Planungs- und Bauaufsichtsamt
1295/VIII

Neuaufstellung des Landschaftsplans Nr. 7

Plangebiet: Siegburg – Troisdorf – Sankt Augustin

- Ergänzende Stellungnahme im Rahmen der frühzeitigen Beteiligung

Abb. 1 Vorschlag zur Änderung des Vorentwurfes des Landschaftsplanes Nr. 7 im Bereich Seidenberg

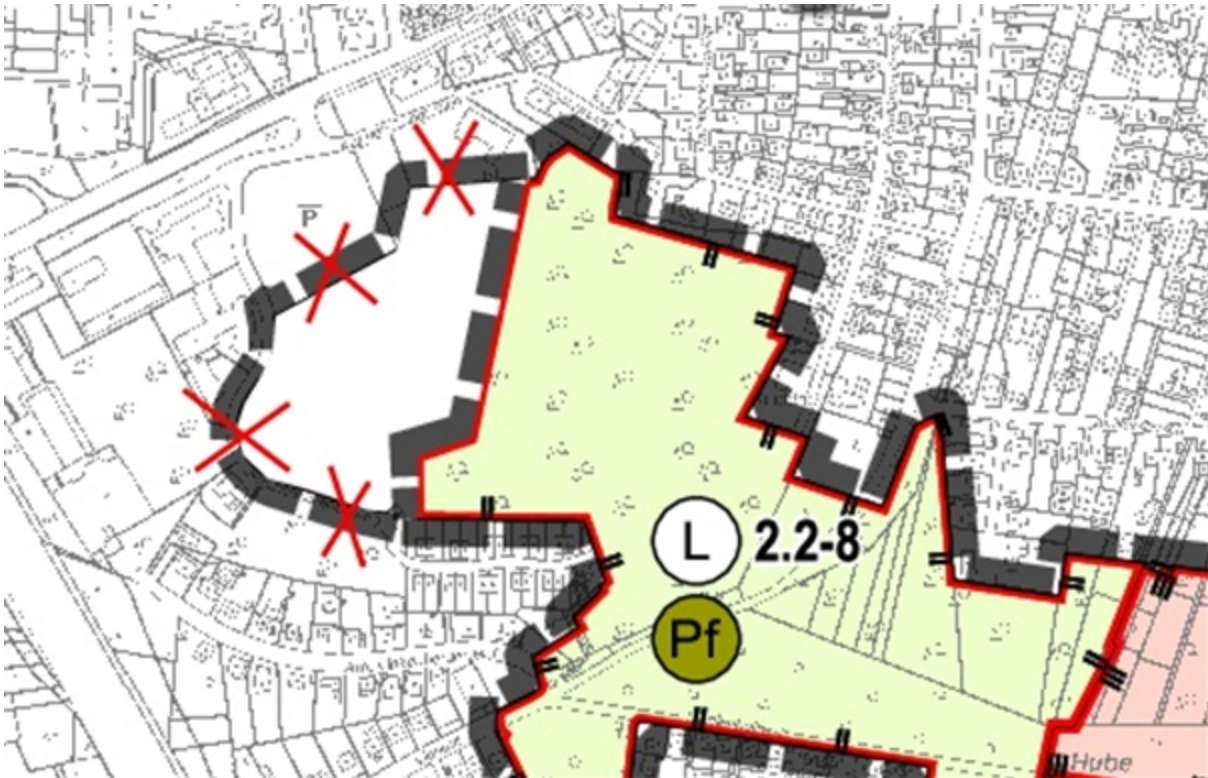
Nach Rücksprache und im Einvernehmen mit der Unteren Naturschutzbehörde des Rhein-Sieg-Kreises wurde die Ausweisung des gesamten Bereiches des Seidenbergs als Landschaftsschutzgebiet als nicht zwingend erforderlich erachtet, insbesondere der westliche Teil des Seidenbergs, der im Wesentlichen auf einer Deponiefläche liegt, könne aus dem Entwurf des Landschaftsplanes herausgenommen werden, um dennoch eine Vergrößerung des Landschaftsschutzgebietes insgesamt zu erzielen.

Im Rahmen der Machbarkeitsstudie Schulzentrum Neuenhof wurde 2017 ein Fachbeitrag vom Umweltgeologen Dipl.-Geol. Herrn Virus erstellt, in dem eine Karte der Altlastenflächen auf dem Seidenberg in Teilflächen von I - V dargestellt wurde. Aus Sicht der Verwaltung ist der Schutzzweck der ehemaligen Deponiefläche nicht erkennbar und durch den Bebauungsplan Nr. 30/2 ohnehin überwiegend als Grünfläche festgesetzt worden. Auf Grundlage dieser Karte kann der östliche Teil des Seidenbergs weiterhin als Landschaftsschutz ausgewiesen werden, da dort der Schutzzweck durch die Vegetation und aufgrund überwiegend unbelasteter Flächen eher gegeben ist. Dementsprechend legt die Verwaltung einen Vorschlag vor, den westlichen Teil des Seidenbergs aus dem Vorentwurf des Landschaftsplanes Nr. 7 gemäß Darstellungsvorschlag in Abb. 1 herauszunehmen.

Der Planungsausschuss erklärt sich mit dem Entwurf der erneuten Stellungnahme zur frühzeitigen Beteiligung der Träger öffentlicher Belange gemäß § 15 LNatSchG NRW zur Neuaufstellung des Landschaftsplanes Nr. 7 „Siegburg-Troisdorf-Sankt Augustin“ einverstanden und beauftragt die Verwaltung die formulierten Anregungen beim Amt für Umwelt- und Naturschutz des Rhein-Sieg-Kreises einzureichen.
